SAINT-JEAN-DE-LUZ

Révision du Plan Local d'Urbanisme

OBSERVATIONS DE LA COLLECTIVITE SUR LE PROCES VERBAL DE SYNTHESE

Mémoire en réponse remis le :
20 décembre 2019

- Le site de Jalday IV

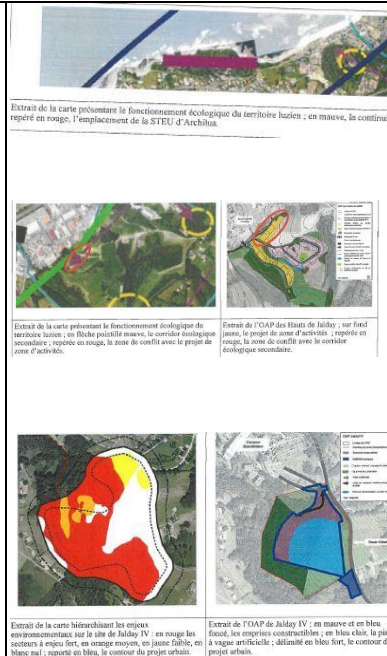
Une large majorité du site est classé en enjeu fort. La déclinaison de la Séquence ERC-Eviter- Réduire – Compenser- n'est pas prise en compte du point de vue quantitatif. Au vu des 4ha concernés, il convient de compléter l'étude d'impact environnemental. De plus, si le projet devait se réaliser, il est nécessaire de reclasser en zone naturelle la partie ouest du site identifiée en enjeu fort.

Les investigations complémentaires menées avant approbation pourront induire un ajustement des limites des secteurs de projet.
